女川原子力発電所2号炉 東北地方太平洋沖地震等による影響を踏まえた 耐震設計への反映について (コメント回答)

平成30年 9月25日
東北電力株式会社

審査会合における指摘事項

指摘事項No.82に対する回答

各時期における圧縮強度の比較

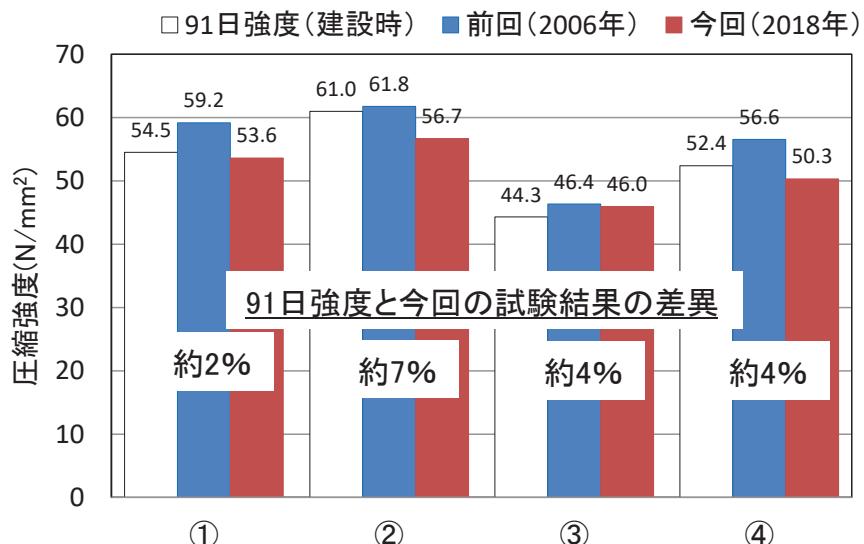
No	審査会合日	項目
82	平成30年8月30日	コンクリートの材料の圧縮強度の確認において、設計基準強度との比較に加え、3.11地震の前後における圧縮強度の比較を行い、解釈を提示すること。

- 今回採取した2号炉原子炉建屋のB2階、B1階、2階における3.11地震前(2006年)と3.11地震後(2018年)のコンクリート強度は、全て設計基準強度を上回っているが、地震前後を比較すると、地震後の方が僅かではあるが全て小さい結果が得られている。
- 建設時の91日強度(標準養生)のコンクリート強度と比較すると3.11地震前後の強度はそれと同程度であり、91日強度と今回の試験結果の差異は最大でも7%程度である。建設時の91日強度の変動係数は温度補正を考慮すると建屋全体で7~8%程度であり、3.11地震後の低下幅はそのばらつきの範囲内となっている。また、同時期に実施した反発度法による測定結果においては、地震前後で有意な違いは認められない。従って、地震後の試験結果の僅かな低下自体は傾向的なものではないと考えられる。

写真：ひび割れ箇所から採取した
コンクリートコアの例(採取位置:④)

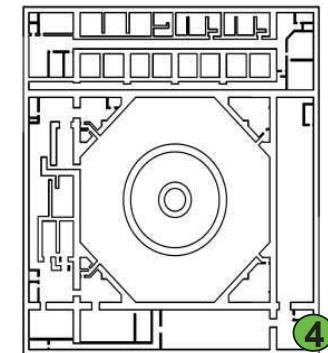
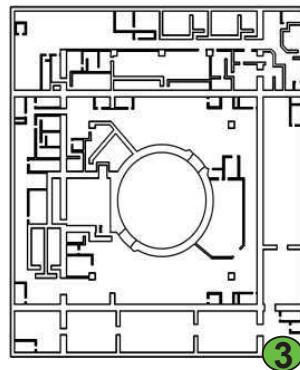
乾燥収縮ひび割れ箇所から採取したコア試験体による圧縮強度試験結果

- 参考に、躯体表面に乾燥収縮ひび割れがある箇所から敢えてコンクリートコアを採取し、圧縮強度試験を実施した。その結果、躯体表面にひび割れがない場合に比べ強度は若干低下しているものの、圧縮強度は設計基準強度 32.4N/mm^2 を上回る値が得られた。
- 今後も建屋のコンクリート強度の経年変化の有無、長期的傾向について確認していくが、試験に当たっては、圧縮試験はコアの採取箇所の状態によっても左右されるため、採取箇所の状態を踏まえた代表性に留意して実施していく。

ピーク振動数の評価結果(女川2号炉タービン建屋)(1994年~2011年)

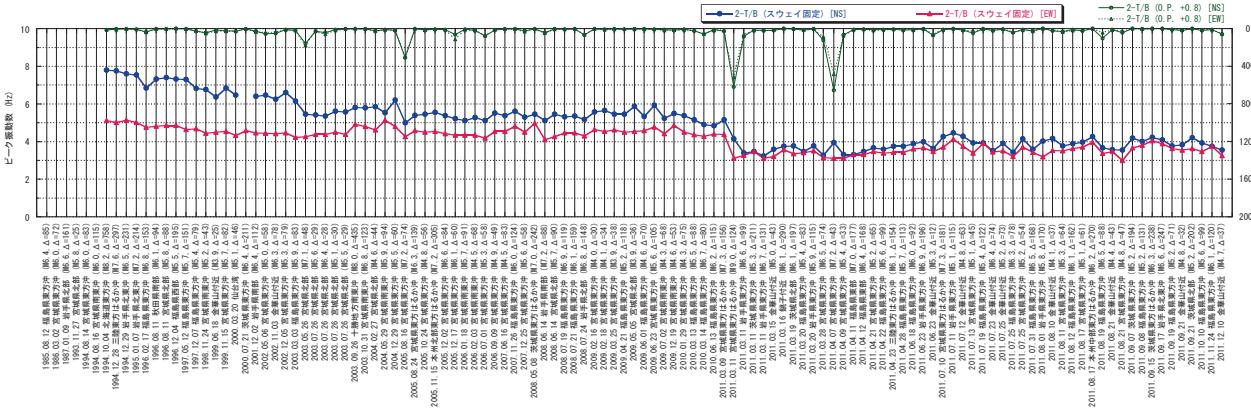
No	審査会合日	項目
84	平成30年8月30日	設計モデルの策定において、原子炉建屋を代表とする妥当性の説明及び他の建屋へ適用する妥当性の説明を表等により提示すること。
85	平成30年8月30日	原子炉建屋の代表性に関して、原子炉建屋から得られた知見が既設及び新設の建物・構築物への初期剛性低下の反映における課題を網羅していることを整理して提示すること。

- 要求機能:Bクラス(補助しやへい壁), Bクラス設備(Sd機能維持設備含む)の間接支持機能
- 3.11地震に対する建屋状態は、概ね弾性範囲
- 観測記録による分析の結果、初期剛性の低下を確認
- 今回工認モデルでは、建屋減衰は5%を採用予定
- 補強工事の計画は無い

振動レベルと固有周期の関係 (東城ほか(2017)に一部加筆)

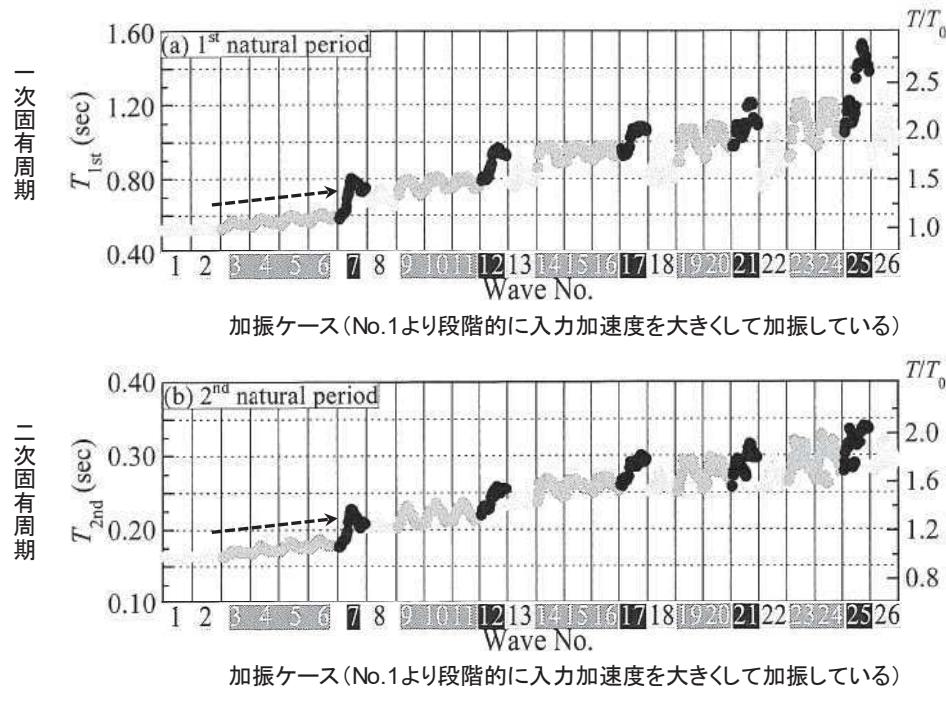
No	審査会合日	項目
86	平成30年8月30日	変形追従部材である柱・梁およびフレーム構造として地震力を負担させる柱・梁における初期剛性低下の設計への反映方針を提示すること。

- 原子力施設建屋の耐震設計では地震力は全て壁で負担し、柱や梁などのフレーム部材には地震力を負担させないこと、また、フレーム部材は耐震壁と一体となって挙動することから、フレーム部材については耐震壁の変形で生じる層間変形に追従可能のように設計している。
- 一方、一般建築では、柱・梁で構成されフレームで地震力を負担する設計としているが、RC造ラーメン構造において微小変形レベルでも徐々に剛性が低下することが指摘されている。
- 以上を踏まえ、フレーム部材において耐震壁に生じる水平変位を強制変形として与え応力を算定する解析にあたっては、フレームの剛性に対しても耐震壁と同程度の剛性低下を考慮するが、低下量を過大に評価することは応力算定上は過小になるため、2号炉原子炉建屋のオペフロ下部の剛性低下量(0.8)を考慮する。

・東城ほか(2017)では、E-ディフェンスで過去に実施された加振実験のうち**RC造建物(ラーメン構造)**について、各試験体の固有周期などの振動特性とその変化について整理、検討しており、おむね弹性応答範囲からわずかに非線形化に入るレベルの小振幅を繰返し受ける場合も、1次および2次の固有周期は漸増しながら変動する傾向にあること(図中→部分)、これは微小な損傷の累積による影響と推察されることを述べている。

検討条件

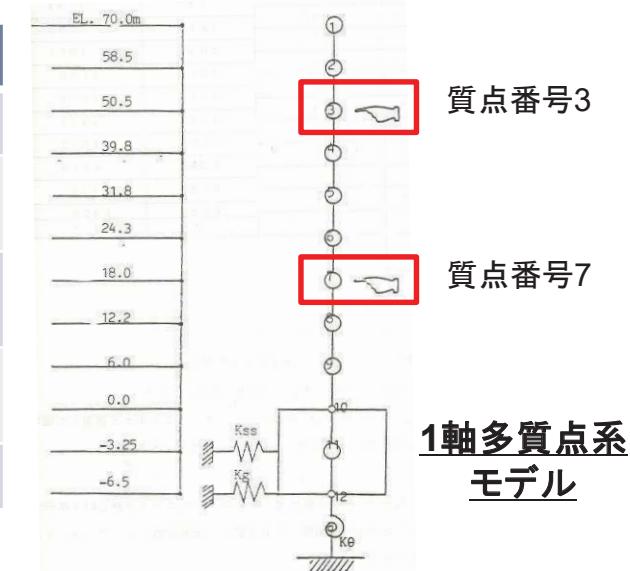
No	審査会合日	項目
88	平成30年8月30日	設備の耐震設計方針における評価方法、条件等について、床応答スペクトルの拡幅以外に、乾燥収縮及び地震の影響を踏まえた検討事項がないか再度整理して提示すること。
89	平成30年8月30日	床応答スペクトルの10%拡幅について、乾燥収縮及び地震の影響を踏まえ、女川2号機設備への適用の妥当性を整理して提示すること。

「地盤Eの変動による床応答スペクトル変動を論議する際には現実的な地盤減衰定数をカップルして考えることが必須であり、このベースに立てば、Eの変動範囲中、機器設計に対して最も厳しい(剛側の)地盤Eを基準とすれば拡幅率±10%は十分安全側である。

地盤Eの変動に建屋剛性の±20%程度までの変動を重ねて考えても、地盤減衰定数にアドミッタンスを適用すれば拡幅率は±10%程度で包絡可能と推測される。(昭和55年度 耐震設計の標準化に関する調査報告書 別冊2(機器系)より抜粋)とされている。

上記の検討により、床応答スペクトルに対する拡幅率は10%として設計が行われている。
